SERVICE BULLETIN

M7

The locking knob on the flap drive crank.

Serial numbers 20004-20058

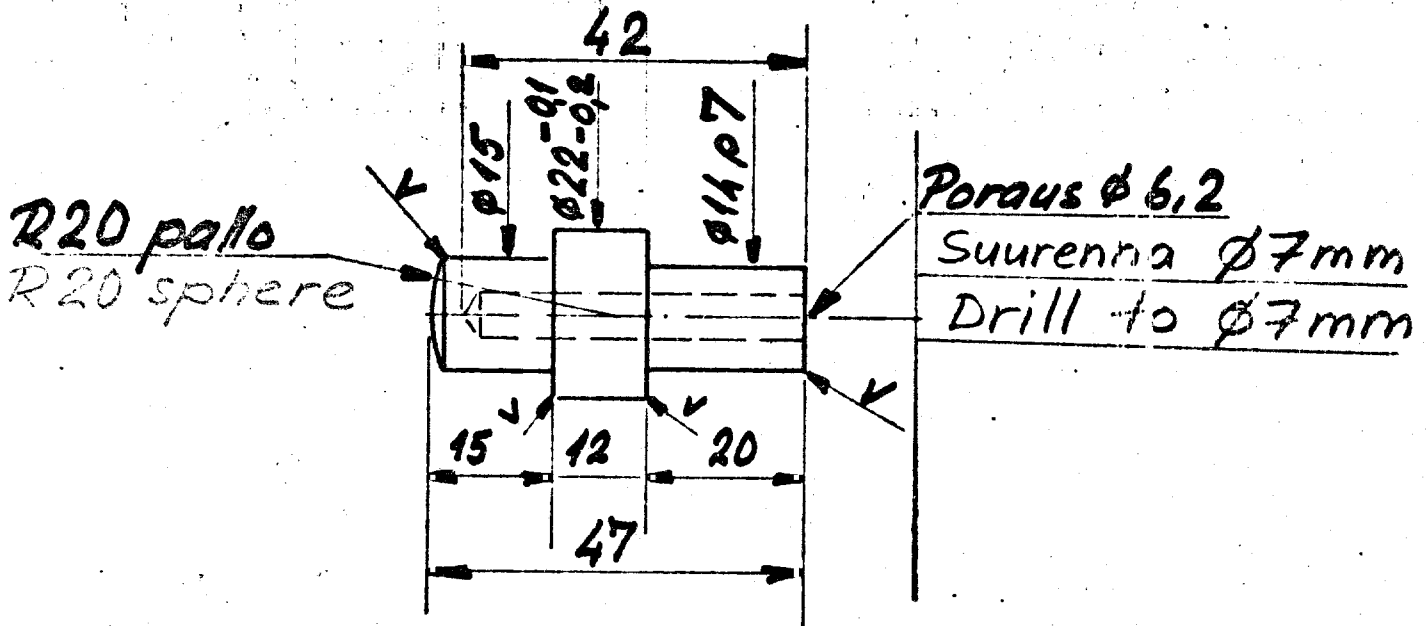
The means of securing the locking knob of the flap drive crank has been found inadequate.

1 Poista nuppi pihdeillä kiertämällä ja vetämällä.

2 Poraa nupin sisässä oleva reikä Ø 7 mm:n suuruiseksi.

3 Asenna nuppi uudelleen. Varmista nupin pysyminen liimaamalla nuppi epoksiliimalla putken sisään.

1 Remove the knob by means of pliers.

2 Drill the hole inside the knob to Ø 7 mm.

3 Install the knob. Secure the installation by bonding the knob inside the tube with epoxy glue.
